Optische Unterschiede der Spannrolle 531 0565 30

Stand 10.2007
INA 0011

Bild 1: 531 0565 30 (alte Ausführung)

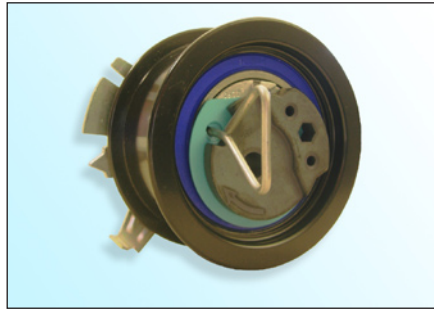
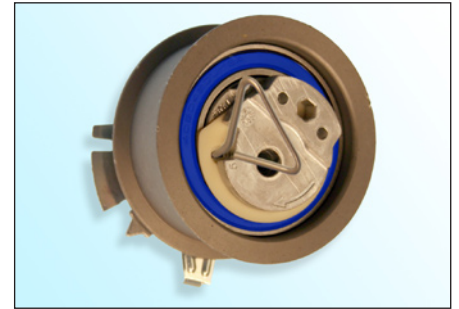
- Excenter aus Sintermetall
- Oberflächenbeschichtung E-Coat (schwarz)
- blaue Lagerdichtung

- Excenter aus gegossenem Aluminium
- Oberflächenbeschichtung Zink-Phosphor (hellbraun)
- braune oder blaue Lagerdichtung

Im Rahmen der ständigen Weiterentwicklung unserer Produkte wurde die Spannrolle **531 0565 30** modifiziert.

! Die „alte Ausführung“ der Spannrolle entfällt **nicht** und kann weiterhin verwendet und nach Angaben der Fahrzeughersteller montiert werden!

! Bei der Montage der „neuen Ausführung“ darauf achten, dass die Oberflächenbeschichtung der Spannrolle **nicht** beschädigt wird!
